Monjasa Terminal (Skagen)  
Vestmolen 40  
9990 Skagen

## Risikomyndighedernes tilsyn hos Monjasa Terminal (Skagen), Vestmolen 40, 9990 Skagen

Sagsnummer: GEO-2016-02630  
Dokumentnummer: 3200191

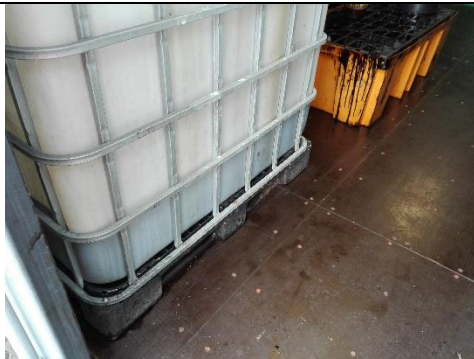
<p>Aflåst flugtvej mod Pier 10. Porten skal kunne benyttes til flugtvej.</p>

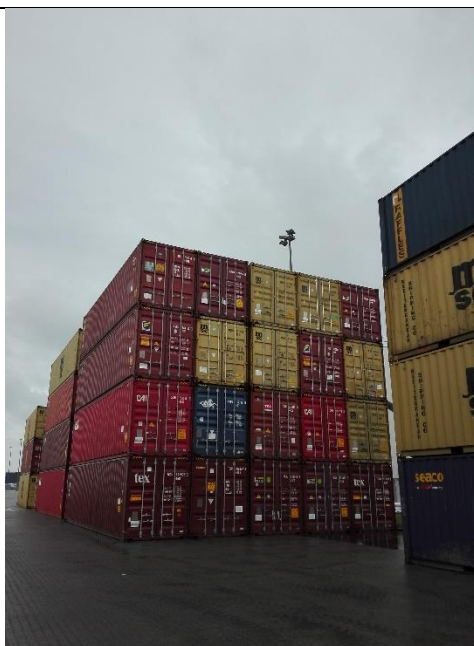
Skagen Havn har placeret palletanke til slopolie oven på betonkanaler på kajarealet.

Tankene er mærket forkert.  
Frederikshavn Kommune afklarer dette med Skagen Havn.
